监理工作联系单

工程名称: 华达新能源招远齐山镇 150MW 农光互补光伏发电项目 (一期 80MW)

编号: HDZQ-ZHJL-LXD-016

(附现场照片)

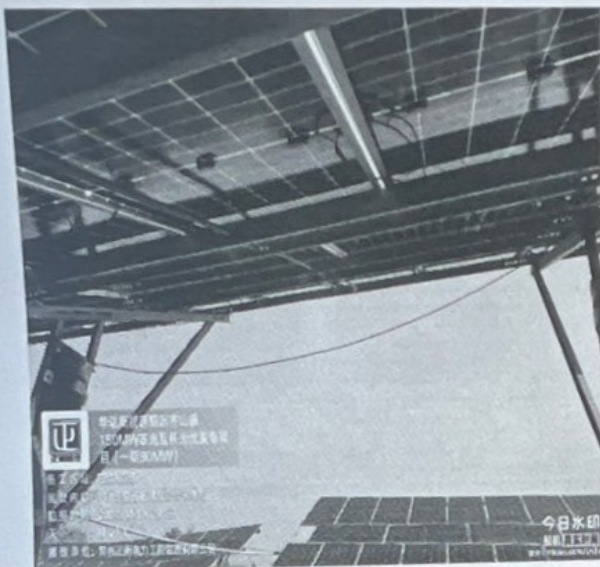
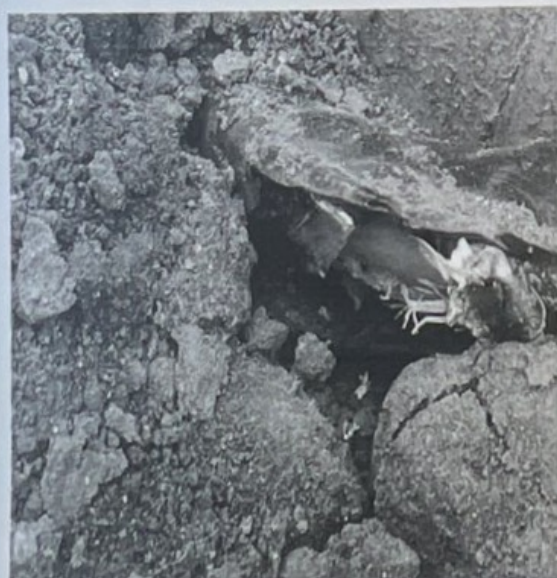
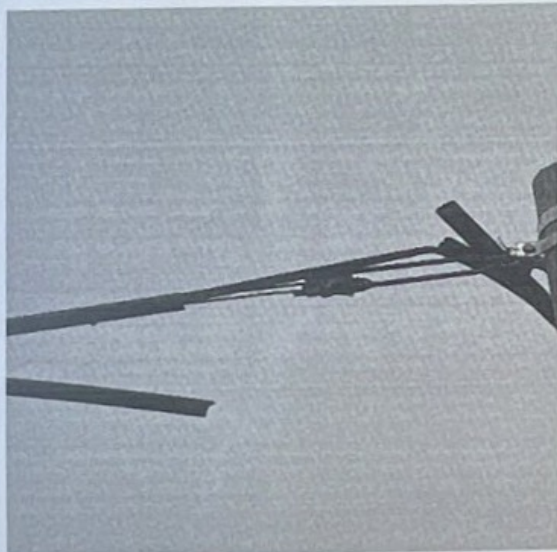
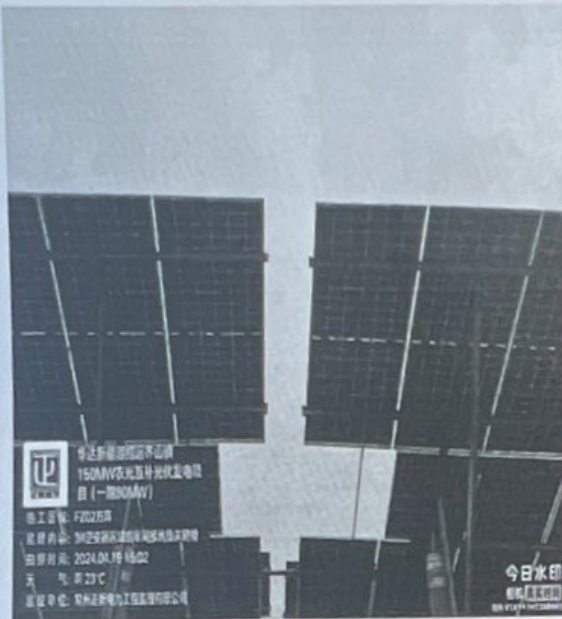
- 1、FZ01 方阵 2#逆变器区域桩头未防腐。
- 2、FZ01 方阵直流线管穿线根数不符合设计要求;
- 3、FZ01、FZ02、FZ03 方阵逆变器交流电缆管口未封堵;
- 4、FZ01 方阵 6#逆变器区域有一段电缆沟未回填;
- 5、FZ01、FZ02、FZ03 方阵扁铁未按照设计要求绑扎固定;
- 6、FZ01 方阵部分直流电缆未绑扎;
- 7、FZ01 方阵 3kV 电缆未铺砖, 已回填;
- 8、FZ02 方阵架空线杆处, 3kV 电缆未套管保护, 电缆未挖沟填埋;
- 9、FZ02、FZ03 方阵组串间接地未跨接安装;
- 10、FZ02 方阵 1#、5#逆变器区域接地环网不符合设计要求;
- 11、FZ02 方阵 2#逆变器 3kV 电缆损坏;
- 12、FZ03 方阵 5#逆变器架空的直流电缆线管连接处分开, 电缆外露并受拉力, 穿管电缆根数不符合设计要求;
- 13、FZ03 方阵组件接地螺栓生锈;
- 14、FZ03 方阵箱变低压侧未封堵, 逆变器交直流线管口未封堵;
- 15、FZ03 方阵 4#逆变器区域支架横担悬空, 直流电缆未绑扎固定;
- 16、FZ03 方阵 4#逆变器区域组件损坏一块;

以上问题请你单位高度重视, 立即按照规范及设计图纸要求进行整改消缺, 消除质量及安全隐患。
